# 小型トラック原動機（サプライポンプ）のリコールについて

平成 29年11月30日

## リコール届出番号4148

## 改善箇所説明図

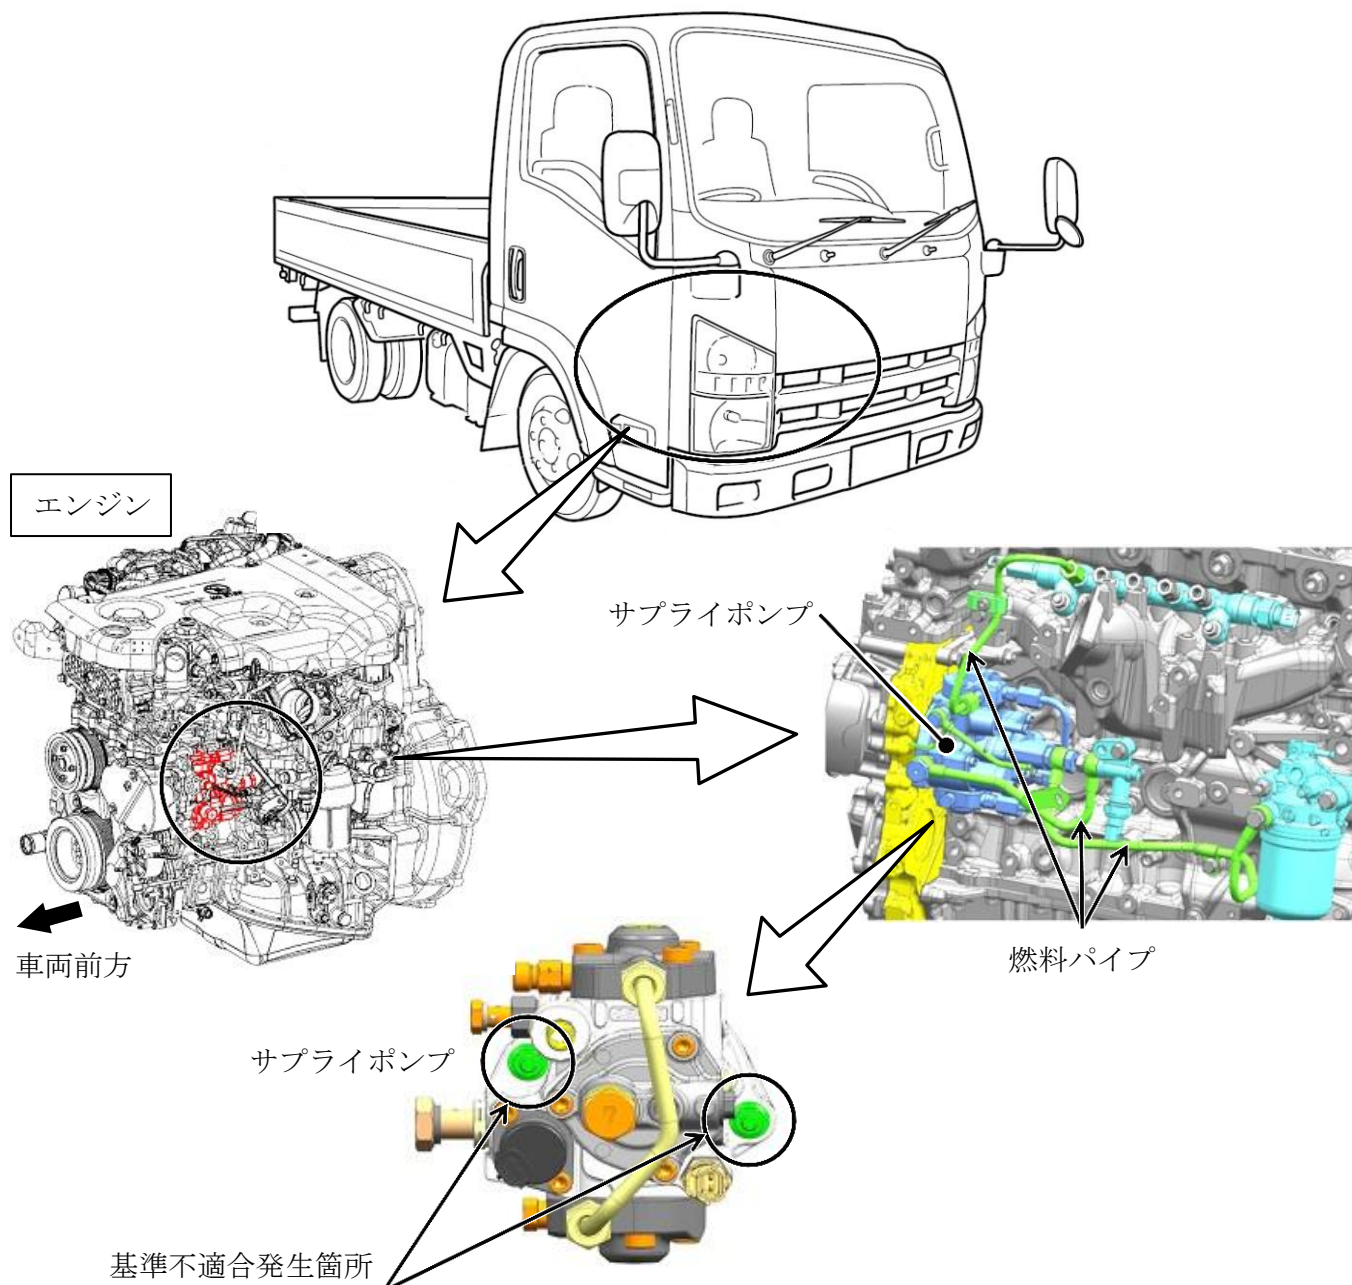
小型トラックの燃料噴射装置において、サプライポンプをエンジンに締結する取付けボルトの締付トルクが不足しているものがある。そのため、そのままの状態で使用を続けると、取付けボルトの締結部が緩んでサプライポンプの振動が増大し、最悪の場合、燃料パイプに亀裂が発生し、燃料が漏れるおそれがある。

全車両、サプライポンプ締結部の点検を行い、緩んでいる場合はエンジンを良品に交換、緩んでいない場合は増締めを行う。

識別： エンジンヘッドカバー上側に黄色ペイントを塗布する。
